Informatie doorgevoerde productaanpassingen in 2013

PRODUKTAANPASSINGEN

② Buisas

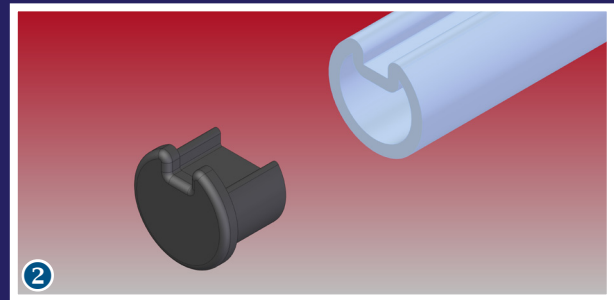
ALLE buisassen worden uitgevoerd met een zwarte kunststof inslagdop aan beide uiteinden. Deze doppen worden meegeleverd bij de hardware set.

③ Windverstijvers

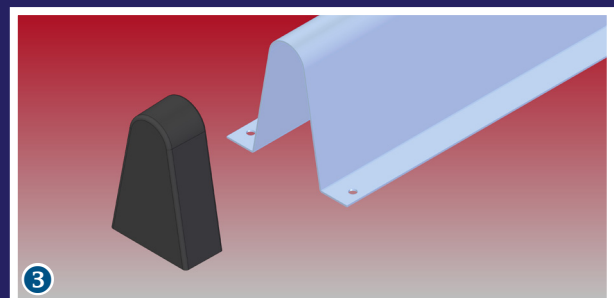
ALLE windverstijvers worden uitgevoerd met een zwarte kunststof afdichting die aan beide uiteinden ingeklikt dient te worden. Deze zwarte afdichtingen worden met de railsset meegeleverd en bevinden zich eveneens in de hardware doos.

④ NIEUW onderrubber industriedeur

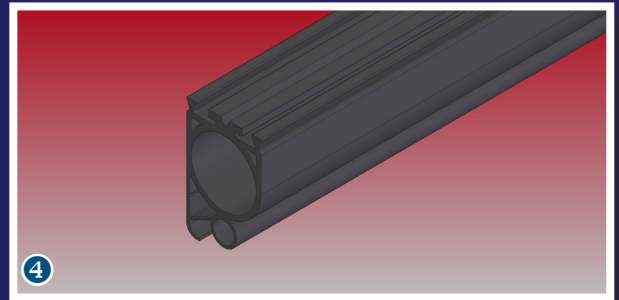
Bij onze industriedeur hebben wij het onderrubber vervangen door een versie met een VLAKKE zijkant. Door toepassing van deze VLAKKE zijkant sluit het onderrubber optimaal aan bij het afdichtingsrubber.

Deze aanpassing zorgt voor een duidelijke optische verbetering maar vooral wordt de eventuele tocht doorlaat geminimaliseerd.

Dit onderrubber is geschikt voor toepassing bij DW of OPTO sensoren.

⑤ NIEUWE zijafdichting industriedeur

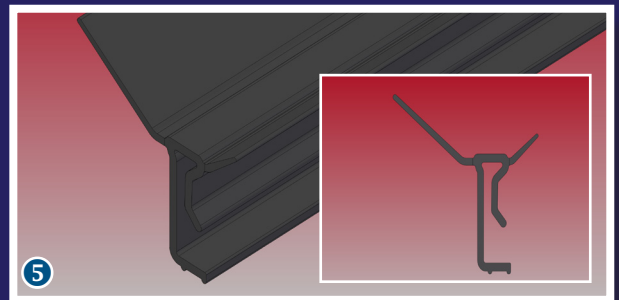
De nieuwe zijafdichting is voorzien van 2 flappen waardoor een veel betere afdichting gerealiseerd wordt.

⑥ NIEUWE deurdranger

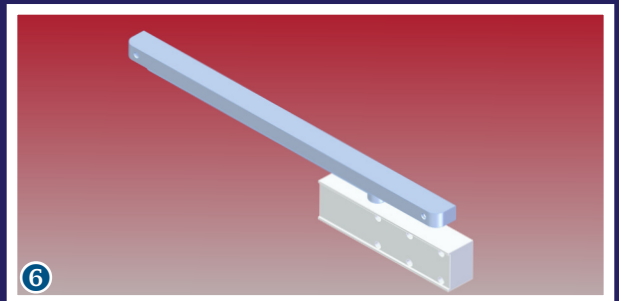
De nieuwe deurdranger is van hoge kwaliteit en heeft een instelbare vasthoudstand. ALLE loopdeuren worden vanaf medio januari voorzien van deze glijarm deurdranger

⑦ ISOLATOR

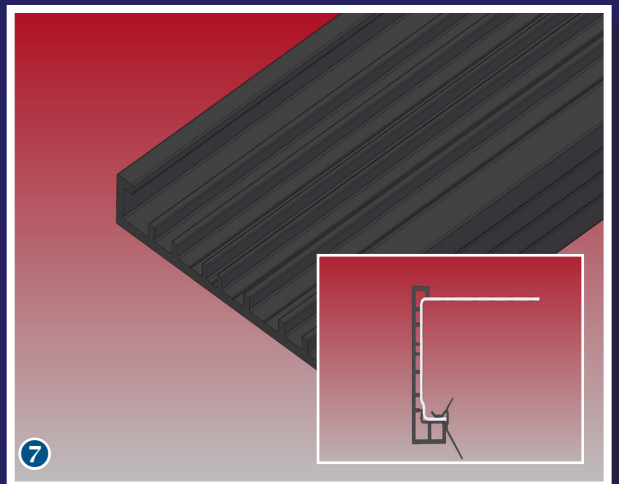
De isolator kan toegepast worden om de koudebrug tussen het gebouw en de verticale looprails op te heffen. Door toepassing van de isolator wordt de isolatiewaarde van de ingebouwde deur beduidend hoger.
